敷地近傍の耐震設計上考慮する活断層の変位に伴う 基礎地盤の変形の影響評価について

コメント回答

平成20年12月11日

東京電力株式会社

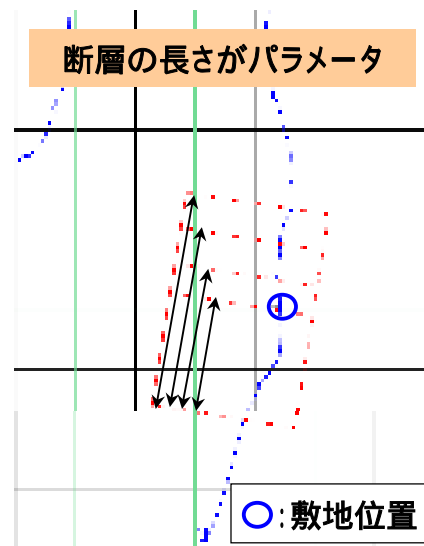
断層が全て破壊しないケースのほうが敷地の傾斜がきつくなることも考えられる。このようなケースについても検討すること。

(第23回合同WG、平成20年12月4日)

断層の長さ，幅の影響をみるため，各々をパラメータとして，くいちがい弾性論による解析を行い，敷地内の傾斜を計算する。

検討の結果，最も傾斜が大きいケースについて建屋傾斜の影響検討を行う

断層の長さまたは幅を変えた場合の敷地内の傾斜 (F-B断層)

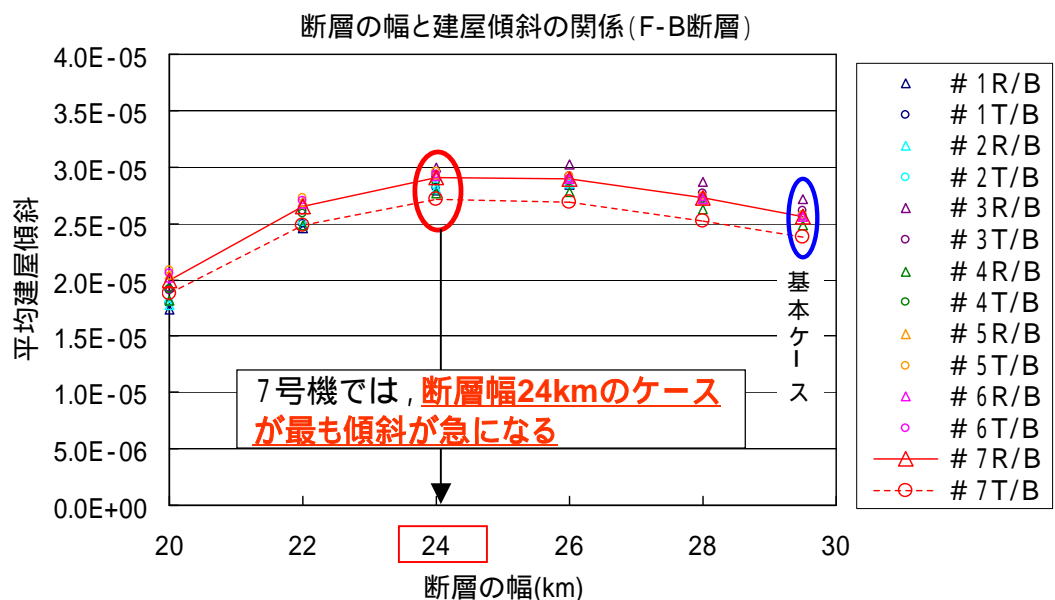
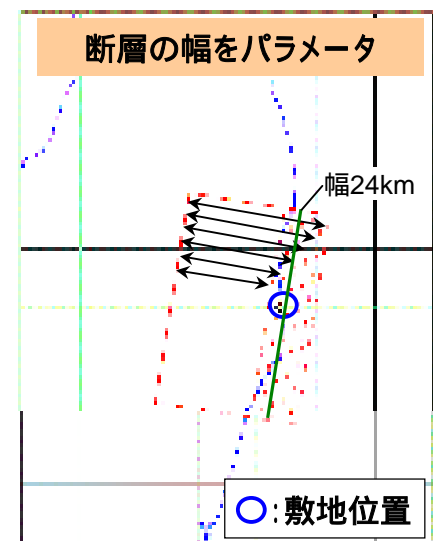
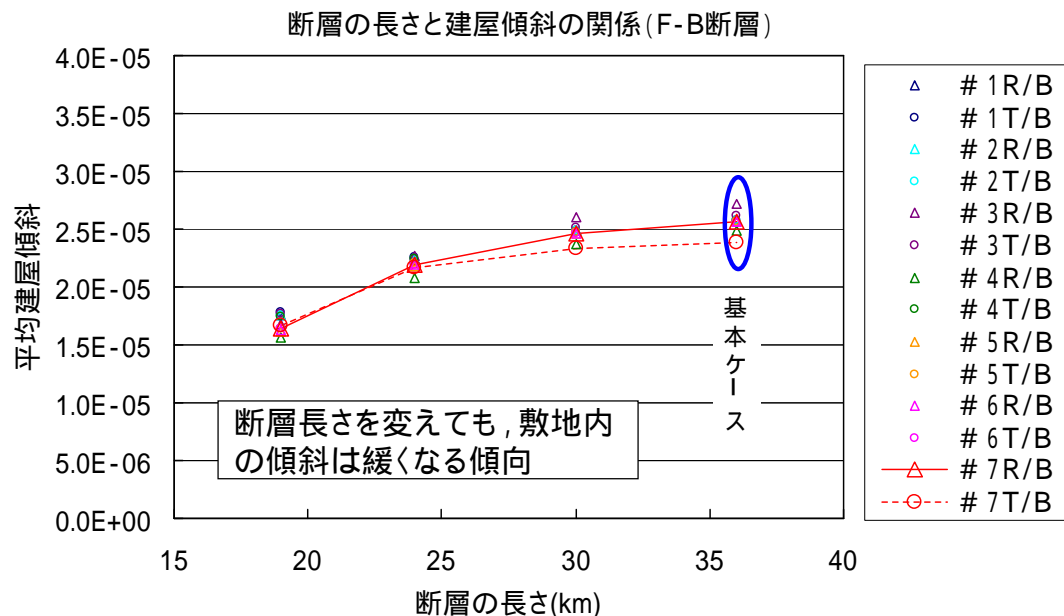
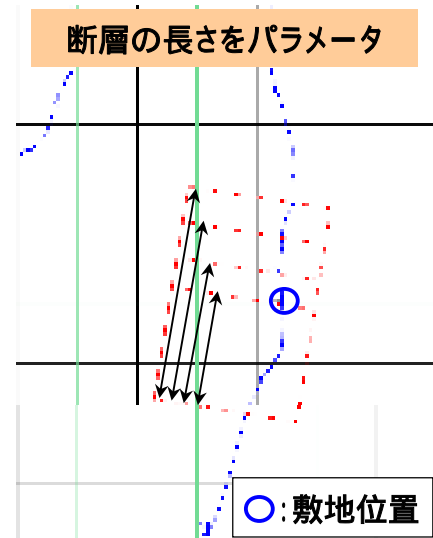
断層が全て破壊しないケースのほうが敷地の傾斜がきつくなることも考えられる。このようなケースについても検討すること。

断層の幅 24km のケースで建屋傾斜を計算

制御棒挿入性

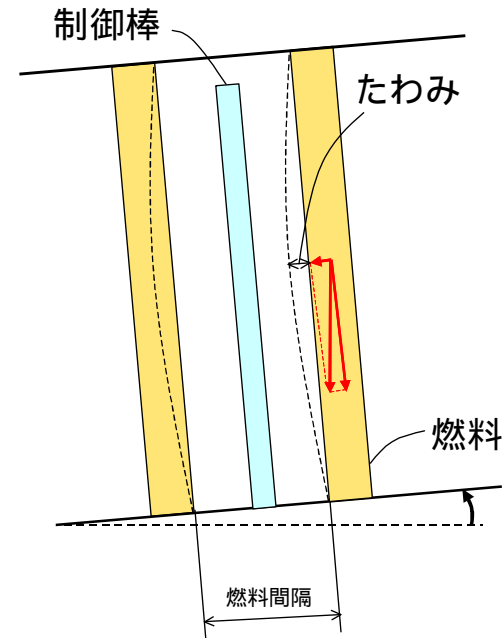
機器・配管への影響は最新の7号耐震安全性評価をベースとすること

建屋傾斜1/1000の時の燃料のたわみ
0.02mm

傾斜によって「たわみ」が生じた場合においても、挿入性に問題はないものと評価できる
